Op 22 december 2023 heeft de gemeente Nijmegen een aanvraag ingediend voor ontheffing op grond van de Wet Natuurbescherming voor de aanpassing van de hoofdinfrastructuur rond station Goffert.

Deze aanvraag is geregistreerd onder zaaknummer 2023-016492.

U heeft aangegeven onderstaande informatie nodig te hebben om de aanvraag te kunnen behandelen.

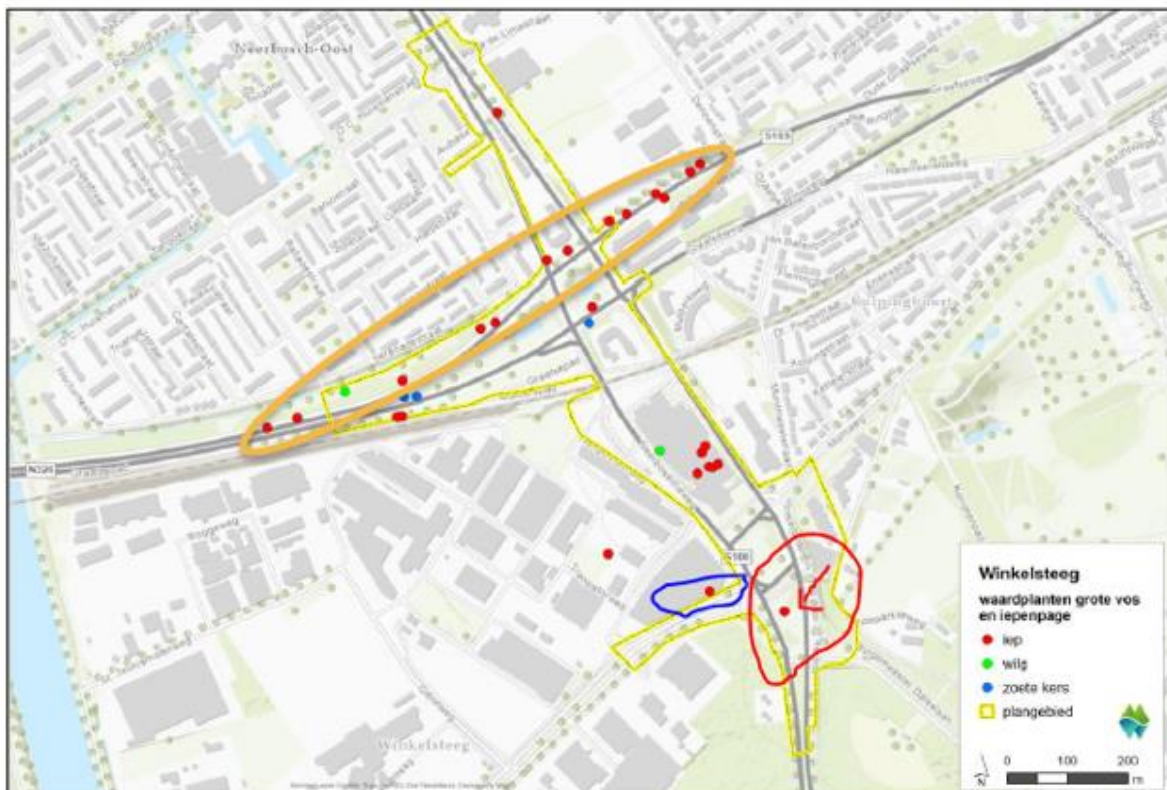
5. Wat is de diameter borsthoogte van de bestaande jonge iepen en wat is de diameter borsthoogte van de nieuw te planten bomen? Hoelang duurt het naar verwachting voordat de geplante iepen bloem- en vruchtdragend zouden zijn?

Antwoord: Gezien vertraging van 6 maanden bij het verlenen van de vergunning is maart 2024 maart 2025 geworden, hier mag dus 1 seizoen gelezen worden. De iepen aan de noordkant van de Graafseweg worden niet gekapt/verplaatst. Het gaat hier enkel om de jonge iepen aan de zuidkant van het projectgebied. Drie jonge iepen worden verplaatst naar buiten het projectgebied. Iedere iep wordt vervangen door vergelijkbare jonge iepen, die resistent zijn tegen de iepenziekte. Hier kiezen we voor om in de toekomst ook voldoende gezonde bloeiende en vruchtdragende iepen in het gebied te hebben. Voor de kapvergunning zijn alle bomen onderzocht op verplaatsbaarheid en er is één jonge iep die niet verplaatst kan worden.

De te kappen jonge iep (zie foto) wordt vervangen door een qua stamdiameter en hoogte vergelijkbare jonge iep.

In de buurt van de rode stip in de blauwe cirkel staat een rij jonge iepen te weten:

- iep diameter < 10 cm¹ - hoogte < 6 m (ca. 2m hoog) – kan niet verplant worden, dus kappen en verplaatsen van eventuele aanwezige rupsen conform projectplan.
- iep diameter < 10 cm¹, hoogte < 6 m – wordt verplant
- iep diameter < 10 cm¹, hoogte < 6 m – wordt verplant
- iep diameter < 10 cm¹, hoogte < 6 m – wordt verplant

Op de bovenstaande afbeelding op de locatie van de rode stip bij de pijl (in de rode cirkel) staat geen iep, dit is gecontroleerd tijdens de inventarisatie van bomen in het kader van de kapvergunning. Deze stip vervalt daarom.

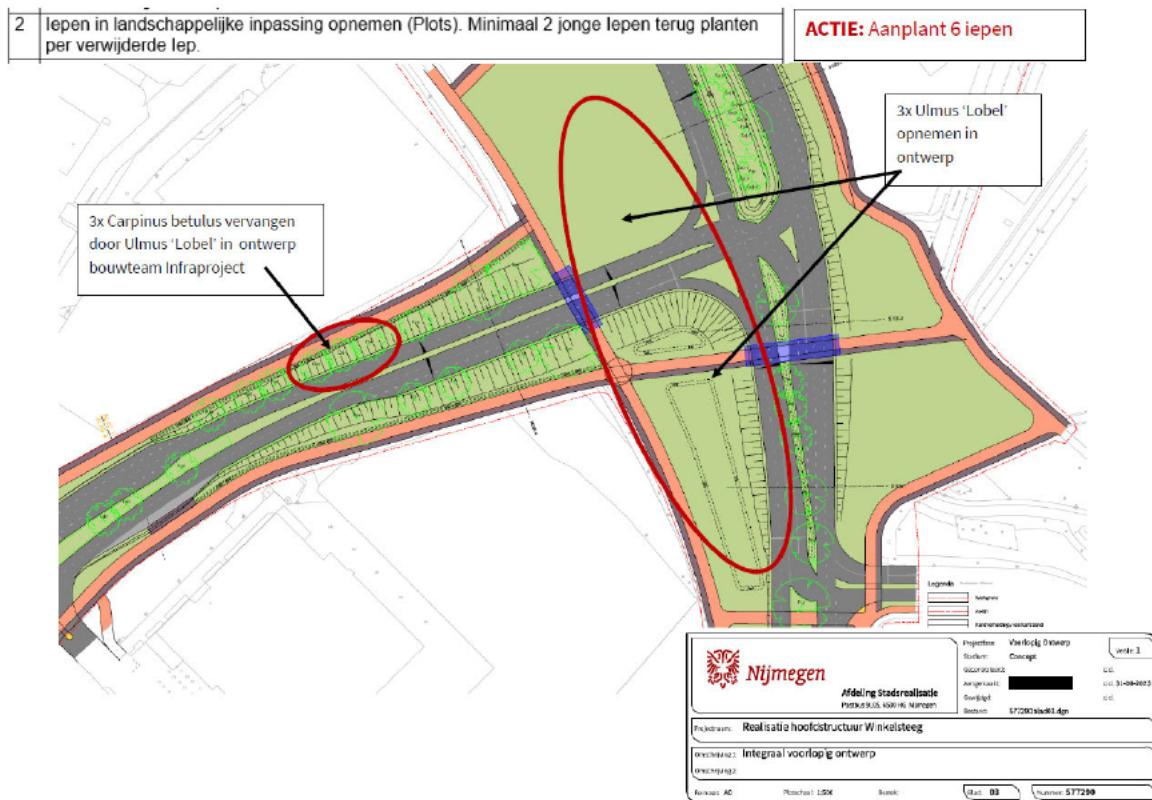
Eén vijver verdwijnt, bij de andere vijver wordt een busplein gerealiseerd. Door verlichting zal de vijver niet meer of veel minder geschikt zijn als foerageergebied. Voor het samenvoegen van de zuidelijke en noordelijke rijbaan van de Graafseweg moet een groot deel van de bomen in de middenstrook worden verwijderd. Indien er allemaal jonge bomen in de middenberm van de toekomstige Graafseweg worden geplaatst, wordt de vliegroute naar het Maas-Waal kanaal vernietigd. Ook zal het dan lang duren voordat het gebied weer de functie als foerageergebied kan vervullen. In het projectplan wordt steeds gesproken over een tijdelijk effect. Niet alleen het aantal bomen, ook de omvang en de leeftijd van de bomen bepaald of de vliegroute en/of het foerageergebied functioneel zal zijn.

We hebben een plan gemaakt voor de nieuwe aanplant van bomen. In totaal worden 6 nieuwe iepen toegevoegd, conform onderstaande tekening. De aan te planten iepen zijn qua stamdiameter en hoogte vergelijkbaar met de te verplaatsen iepen. Dus: diameter < 10 cm¹, hoogte < 6 m. De termijn waarop nieuw aan te planten bomen en/of planten bloem- en vruchtdragend zijn, hangt af van veel factoren en is dus niet goed in te schatten. Dat geldt zeker ook voor deze iepen. Door het toepassen van groeiplaatsverbeteringen (met beluchting e.d.) worden de meest optimale omstandigheden gecreëerd zodat de bomen zo goed mogelijk wortelen en groeien.

Toelichting op bovenstaande opmerking: Met het verwijderen van de bomen op het Nelson Mandelaplein en de middenberm van de Graafseweg verdwijnt de verbinding naar het Maas-Waalkanaal niet. Vleermuizen (eigenlijk alleen de gewone dwergvleermuis, want van andere soorten zijn bijna geen waarnemingen: tijdens het aanvullend onderzoek 2x een ruige dwergvleermuis en 1x een laatvlieger; in de NDFF van beide soorten 0 waarnemingen) kunnen nog steeds via de begroeiing

ten noorden en ten zuiden van de Graafseweg van oost naar west en weer terugvliegen (zie bijgevoegde figuur). De zuidelijke routes hebben weliswaar een gat van circa 100 m (gele rechthoek in dezelfde figuur), maar hier bevindt zich het talud naar het fietspad langs het spoor dat geleiding biedt. Tijdens ons veldwerk zijn vleermuizen waargenomen die dit gat passeerden (zie figuur 4.5 in ons rapport).

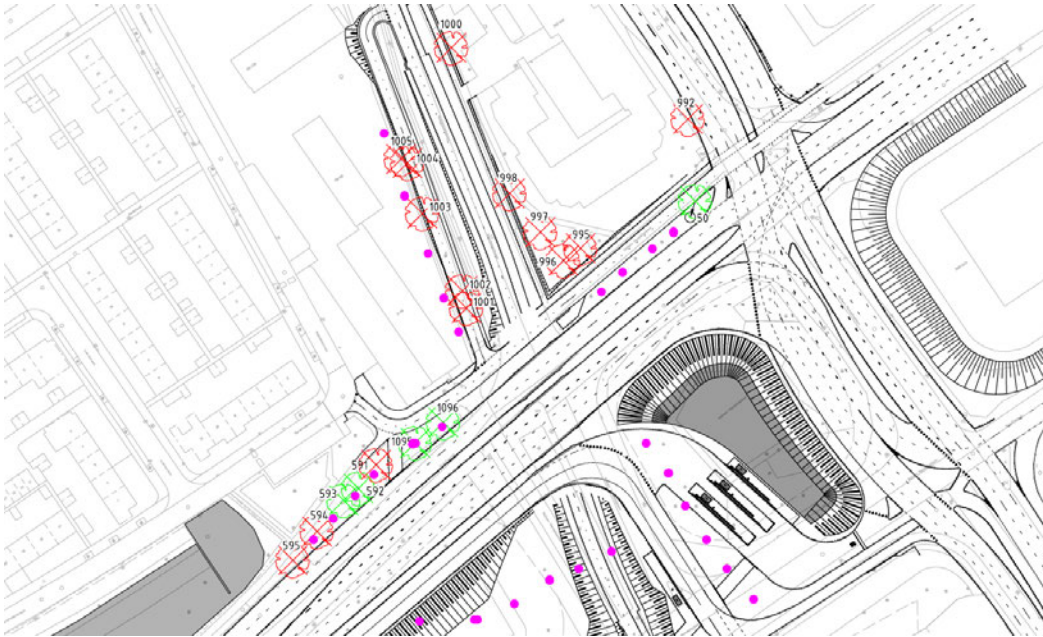
De bomen op het Nelson Mandelaplein vormde een hop-over voor de verbinding van de groenstructuren rond de Graafseweg naar het Maas-Waalkanaal. Naast dat het foerageergebied is vernietigd zonder ontheffing is ook deze vliegroute onderbroken.

13. Hoe wordt de vliegroute richting de Waal herstelt, zo dat hij volgend kraamseizoen weer intact is?

Toelichting op bovenstaande opmerking: De vliegroute is in stand gehouden door het plaatsen van vleermuizenschermen, conform memo's welke per mail met dhr. Raaijmakers van de Provincie zijn gedeeld en afgestemd. Daarnaast bevinden zich in het plangebied nog drie andere oost-west lopende routes. Zie de onderstaande figuur.

De oost-west verbinding blijft bestaan (zie bovenstaande figuur). De oversteek over het Nelson Mandelaplein wordt tijdelijk minder goed. Door de te kappen bomen rondom de vijver en bij de aansluiting van de westbaan van de Neerboscheweg op het Nelson Mandelaplein. Het gat naar de bomen en struiken langs de Serenadestraat blijft nog wel groot (circa 80m). In de uiteindelijke situatie worden hier bomen teruggeplant om dit gat te dichten. Tijdelijk komt hier een bouwkuip t.b.v. de constructie van de fietsonderdoorgang.

Als oplossing om het tijdelijke verlies (tot aanplant) te compenseren stellen we voor om de vleermuizenschermen zo lang mogelijk te laten staan en een 'wandeland bos' toe te voegen door op strategische plaatsen inheemse bomen en struiken in potten te plaatsen. Het 'wandeland bos' is verplaatsbaar, een paar meter naar links of rechts als dat voor de werkzaamheden nodig is. Zie onderstaande tekening voor het voorstel om dit gat minder groot te maken en de vliegroutes intact te houden. De paarse stippen stellen de lijnen voor waarop potten met planten en/of struiken worden geplaatst.

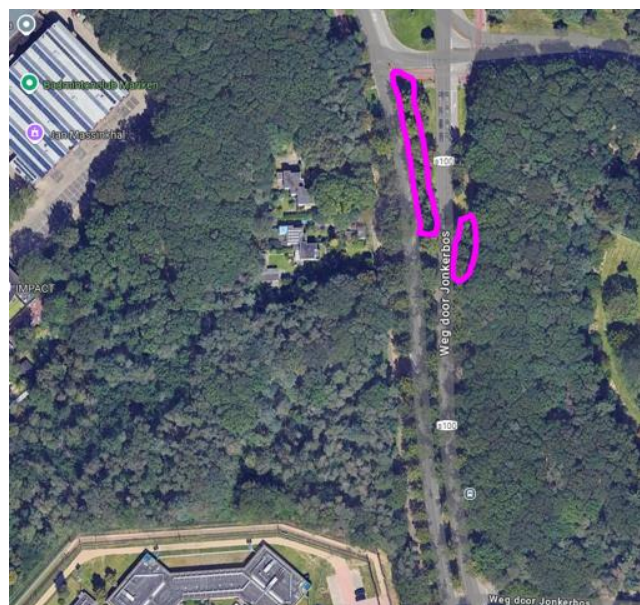
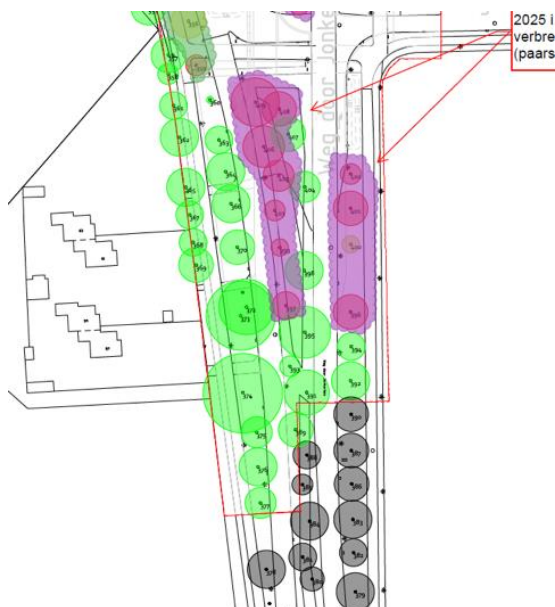
14. Ik ontvang graag een kaart waarop de huidige vliegroutes en de toekomstige vliegroutes in het plangebied zijn aangegeven.

Antwoord: In de nieuwe situatie staan de bomen voor de vliegroute dichter op elkaar dan in de huidige situatie, zie onderstaande afbeeldingen.

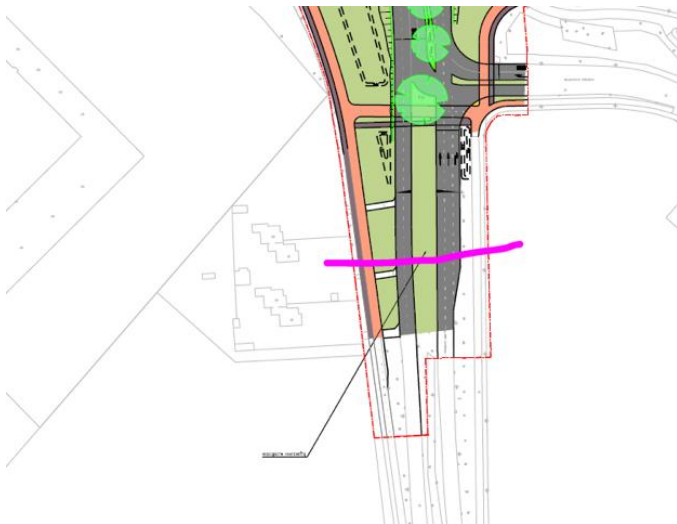
17. Ik ontvang graag kaartmateriaal waarop duidelijk is hoe voorkomen wordt dat de hop-over ten zuiden van de kruising van de Weg door Jonkerbos en de Burgemeester Daleslaan zijn functie kan behouden zowel in de tijdelijke als in de permante situatie.

Antwoord: Zie onderstaande afbeeldingen. Alle groene en grijze bomen blijven staan, de bomen in de paarse wolk gaan we kappen. Echter, niet alle bomen in de middenberm worden gekapt, er blijven 4 bomen staan, waardoor de oversteek voor vleermuizen op deze locatie niet meer dan 20 meter bedraagt. Dat is niet onoverkomelijk en verder zuidelijk blijven de boomkronen elkaar raken. Vleermuizen zijn nogal conservatief, de verwachting is daarom dat ze toch op de oude plek zullen oversteken.
